生産終了予定商品

メモ리카ード

形HMC-ES151

2007年9月末生産終了予定

生産終了予定商品と推奨代替商品

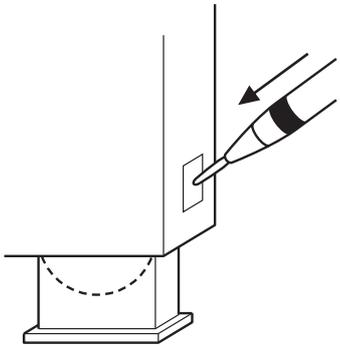
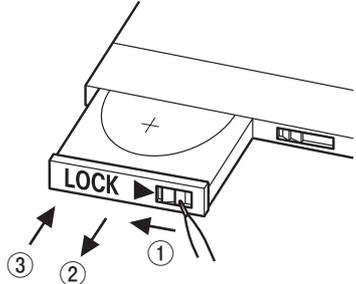
- ・外観が異なります。
- ・バッテリーの交換方法が異なります。
- ・付属バッテリーが異なります。
- ・個装箱が大きくなります。
